Строительство медицинского пункта в селе Афанасьева Курмангазинского района Атырауской области (без наружных инженерных сетей)

Архитектурные решения

175.6 - АР

УЗЕЛ №1 Примыкание к цоколю, отделанному декоративной штукатуркой

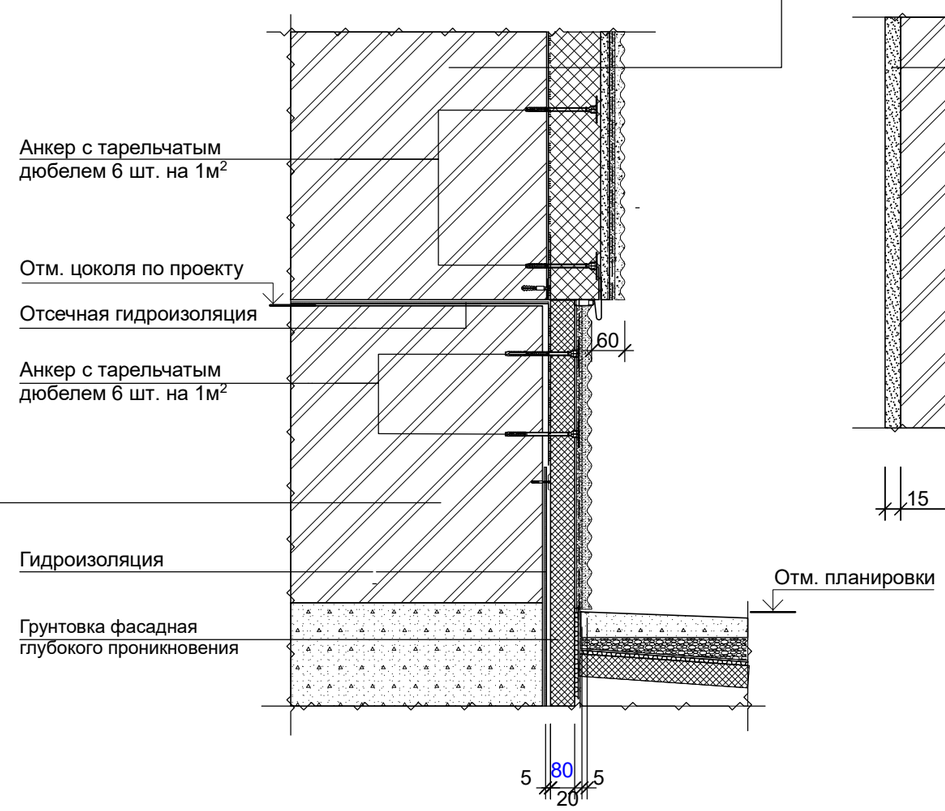
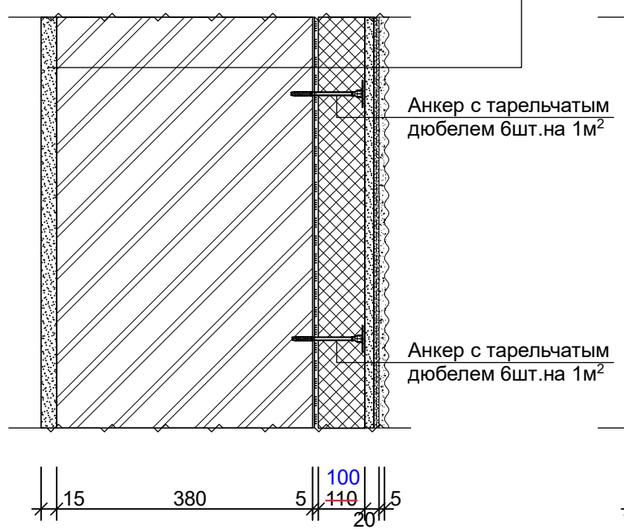
Краска фасадная
Декоративная минеральная штукатурка
Грунтовка фасадная универсальная
Сетка фасадная
Штукатурно-клеевая смесь
Минеральные плиты ППЖ-160НГ по ГОСТ 9573-2012, толщ.~~110~~мм 100
Штукатурно-клеевая смесь
Грунтовка фасадная универсальная
Наружная стена (керамический кирпич)
Улучшенная штукатурка внутренней отделки

Краска фасадная
Декоративная минеральная штукатурка
Грунтовка фасадная универсальная
Сетка фасадная
Штукатурно-клеевая смесь
Минеральные плиты ППЖ-160НГ по ГОСТ 9573-2012, толщ.~~110~~мм 100
Штукатурно-клеевая смесь
Грунтовка фасадная универсальная
Наружная стена (керамический кирпич)
Улучшенная штукатурка внутренней отделки
